**Forum mondial de l'harmonisation
des Règlements concernant les véhicules**

Groupe de travail des dispositions générales de sécurité

Règlement n° 58 (Protection arrière antiencastrement)**Proposition de série 03 d'amendements au Règlement n° 58
(Protection arrière antiencastrement)****Communication de l'expert de l'Allemagne***

Figure 1

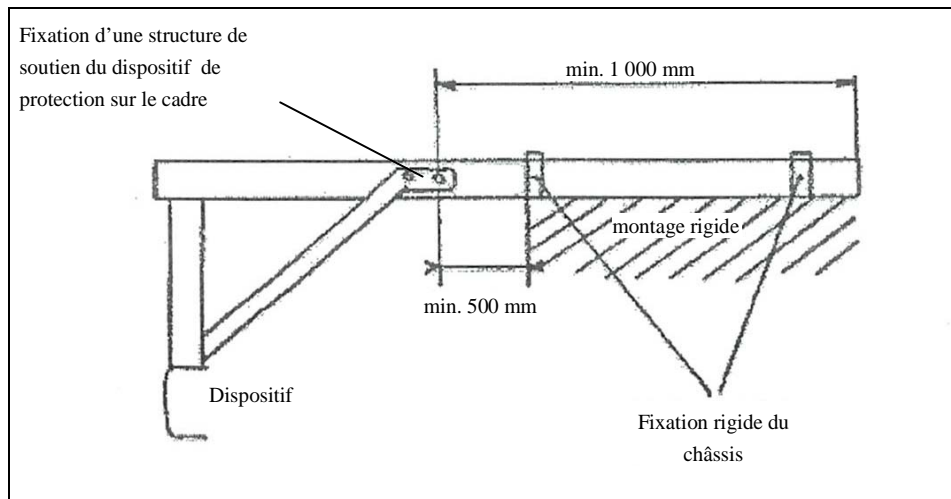
«1.2 En ce qui concerne les paragraphes 1.1.2 ~~et 1.1.3,~~ les éléments ... du châssis du véhicule ~~ou au montage rigide~~ doivent être ...sur le véhicule. **Les éléments du châssis peuvent être montés sur une fixation rigide, comme indiqué dans la figure 1.**
